Under følger konsulentens svar på kommentarer på tilsendt materiale 07.07.2020

Kommentar fra Bergen kommune: grå

Kommentar fra konsulent: blå

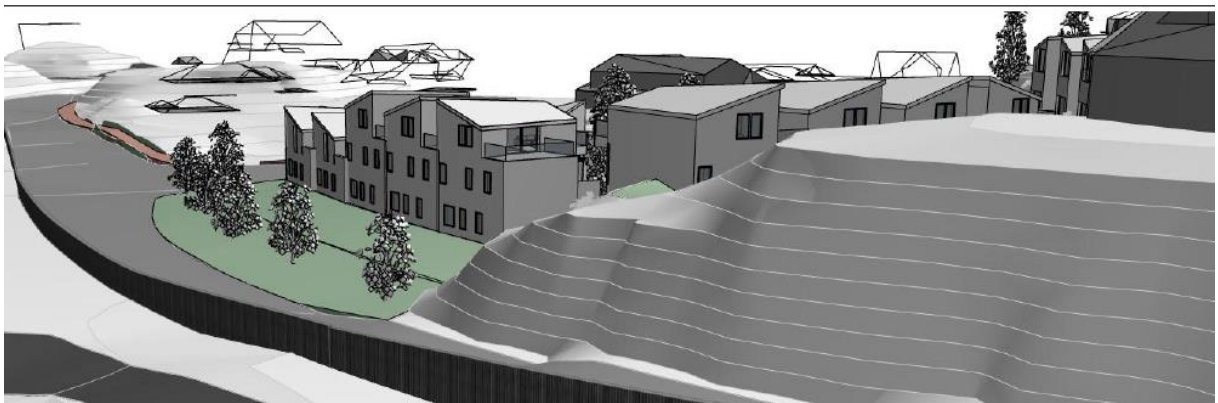
2.13 Vi anbefaler at takformen til ny bebyggelse i større grad gjenspeiler løens takform og den øvrige typiske takformen i området.

På bakgrunn av deres anbefaling har vi tatt en ny vurdering av takformer i illustrasjonsprosjektet. Se illustrasjoner under:

Takformen til løen viderefører vi ved gjenoppbygging. Dette har vi sikret i bestemmelse §4.2.3. Det er en viktig intensjon at den nye løen, som et uttrykk av tidligere tid, framstår som et viktig objekt i sammenheng med resten. Dette er i tråd med vårt forslag til bestemmelse §2.2, der vi legger til grunn at nye tiltak skal gjenspeile sin tid, og gjennom nyskaping og tilpasning være en berikelse for omgivelsene og bygningsmiljøet. Vår vurdering er at løen bør i form og uttrykk stå i kontrast til de nye rekkehusene. Et viktig kontrastaspekt i denne sammenhengen er takformen. Etter å ha testet rekkehusvolumene med saltak og andre skråtak varianter, ser vi at dersom rekkehusene skal gjenta eller etterlikne takformen til løen, vil løen i betydelig mindre grad kunne leses som et viktig «annerledes» objekt i sammenhengen.

Den nye bebyggelsen som er illustrert er tilpasset tilgrensende småhus når det angår høyder. Byggehøyder er sikret i plankartet. Utforming og oppdeling av volum (med terrasser mellom volumer) i rekkehusene er etter vår vurdering også en viktig tilpasning. Intensjonen har vært at rekkehusene ikke framstår som lange bygningskropper i forhold til nabohusene. Vi ser også at flate tak er tidligere tilført i nærområdet (eksempelvis Søreide sykehjem, blokkbebyggelse langs Grunnane). Vår vurdering er at prosjektet som er illustrert tar inn over seg ulike aspekter fra omgivelsene, og er godt tilpasset eksisterende bebyggelse i nærområdet.

Forslag til planbestemmelser vedr. takform er likevel ikke så strenge på dette som arkitektene skulle ønske. Jf. § 3.1.3.7.a kan bebyggelse oppføres med flate tak. Dvs. at planforslaget åpner for en ny vurdering av spørsmålet ved søknad om rammetillatelse, dersom eksempelvis byantikvaren eller byarkitekten skulle vurdere det som nødvendig.

I andre prosjekter vi har studert som har flate tak, ser vi at hvis de flate takene ikke er dekket med tiltalende belegg, kan disse gi negative visuelle virkninger. Vi har derfor tatt inn en bestemmelse (se § 3.1.3.8.a) som sikrer visuelt tiltalende taktekke og stiller krav om vurdering av vegetasjonsdekket takflater. I en ny visualisering av prosjektet (se forside av planbeskrivelse) viser vi den nye bebyggelse med vegetasjonsdekket tak.
